龍門核能電廠初期安全分析報告書

審查結論報告

行政院原子能委員會
中華民國八十八年元月

圖7.7 SSLC單支控道EMS原設計之環路架構示意圖

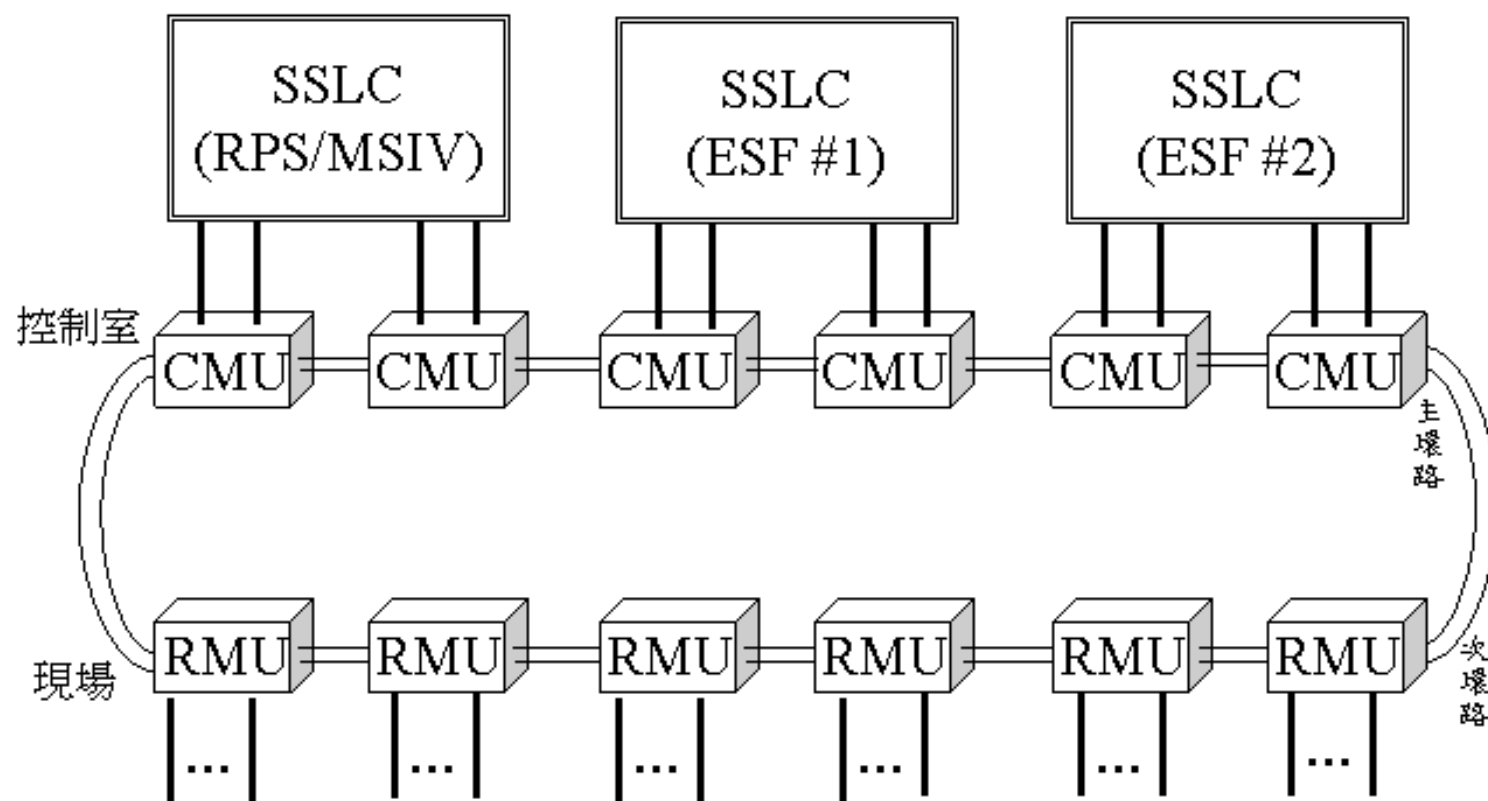
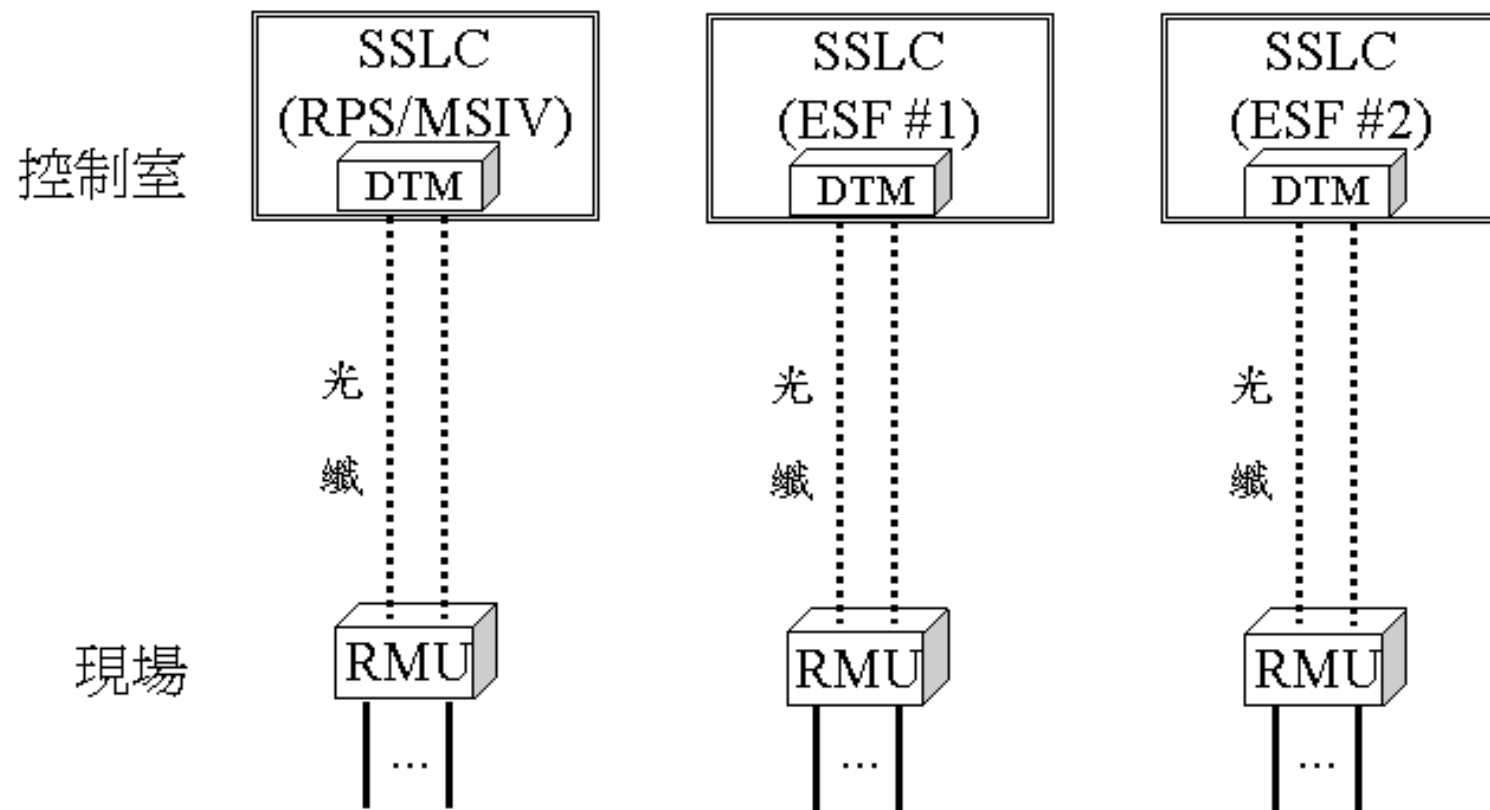
在系統設計方面，系統整體間依存的多樣化關係符合美國勞倫斯利摩爾國家實驗室受美國核管會委託進行多樣性與深度防禦分析的結論，而在個別系統方面，如 RPS 採四選二邏輯，測試時變為三選二邏輯，仍維持正常二控道動作才跳脫的理念，基本上是相當好的設計改進。另外加強機組在強震下安全停機功能、中子偵測系統改善以往沸水式機組起動時需切換階段開關之不便及可能造成的運轉失誤，並新增功率振盪監測子系統、重要控制系統採三重容錯式數位控制邏輯等措施，對於提升核四廠運轉穩定度及整體安全，具積極意義；在資料傳輸通訊方面，主體大架構已確立，分 EMS 及 NEMS 兩大類，且現場與控制室間 EMS 傳輸方式由雙環路轉換成點對點，這樣的修改基本上是好的作法，

圖10.2 冷凝器除礦系統設計變更比較

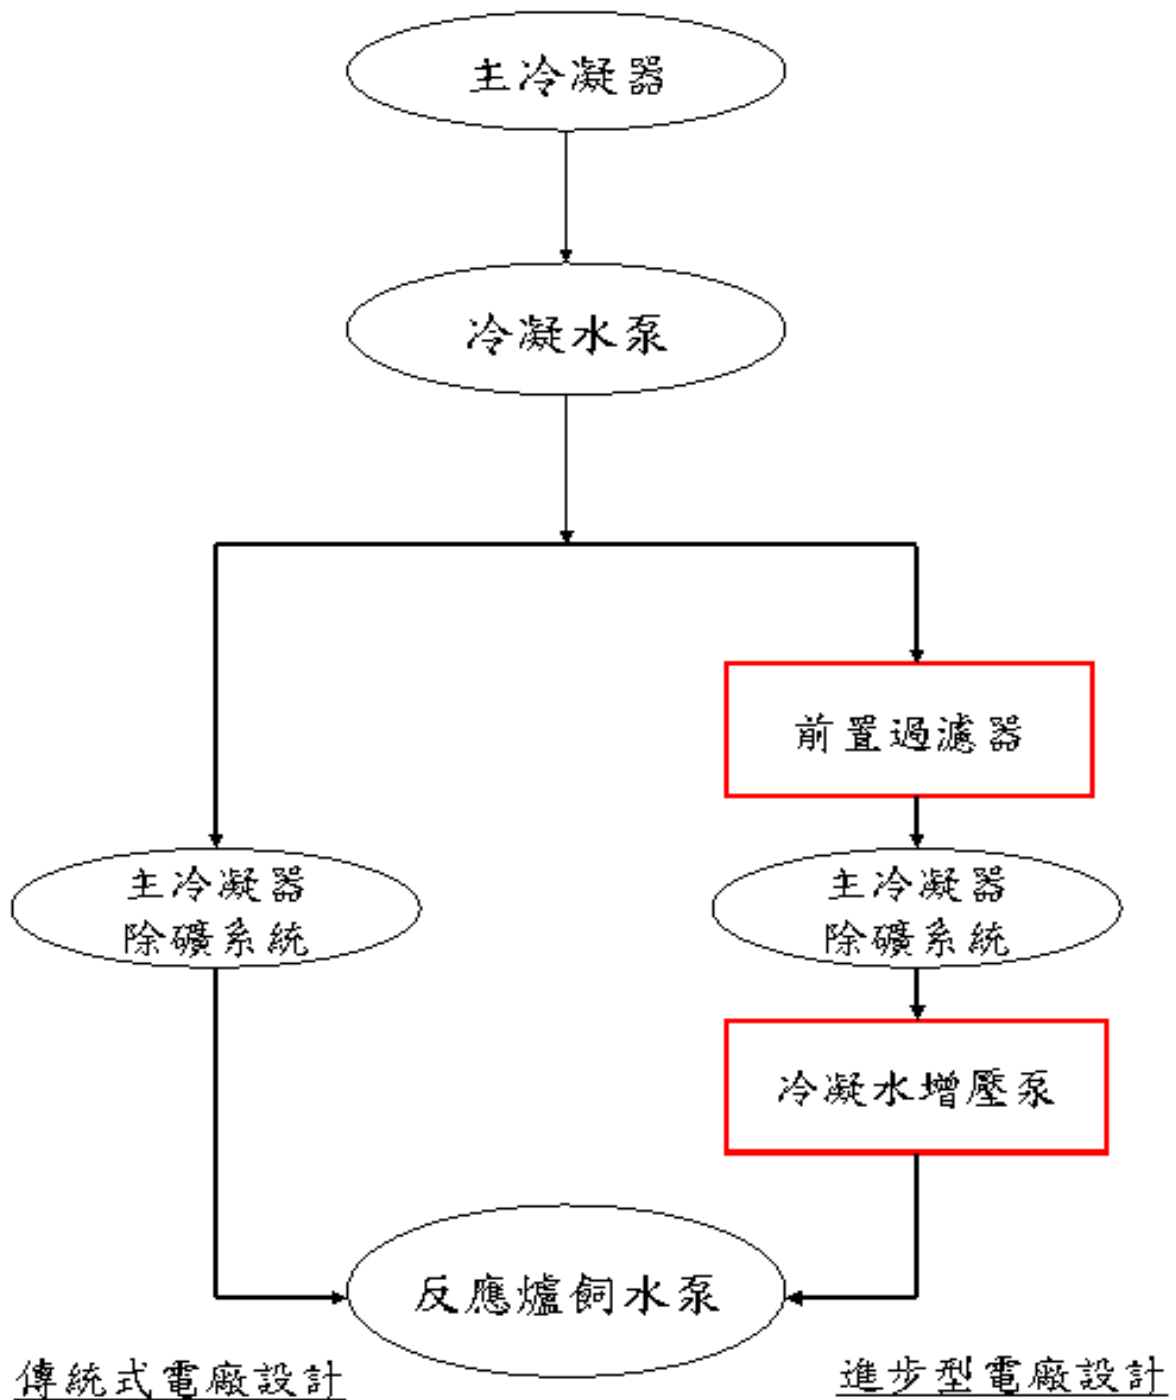
- (1). 重要組件及管路選擇低鈷材質，減少活化產物之發生。
- (2). 冷凝器熱交換管及管板(tube sheet)採用鈦金屬，減少海水洩漏之機率。
- (3). RWCU 容量增大為 2% 爐水流量，同時將兩部 RWCU 泵浦之容量皆加大為 100%。
- (4). 除礦水淨化系統(以下簡稱 CPS)加裝前置過濾器，可控制飼水不溶鐵含量、降低管路輻射劑量、縮短起動過程系統沖洗時間、降低放射性廢料產量、減少離子交換樹脂用量及增加水質控制穩定性。
- (5). 保留飼水加氫之空間，可視國外飼水加氫之效果再決定是否要執行。
